[改善箇所説明図]

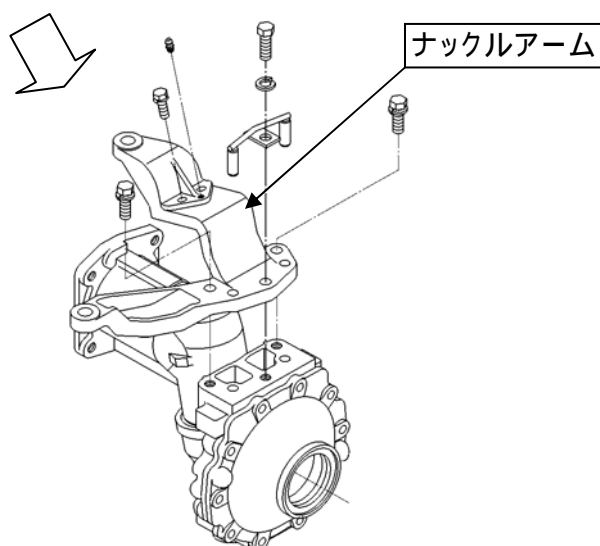
不具合発生箇所

〔 かし取装置の左側ナックルアームにおいて、強度が不足しているため、旋回時のタイヤ反力及びパワーステアリングの推力によりナックルアームが破損し、操舵不能になるおそれがある。 〕

改善内容

全車両、左側ナックルアームを対策品に交換する。

識別

左側ナックルアーム上面部に白色ペイントを塗布する。
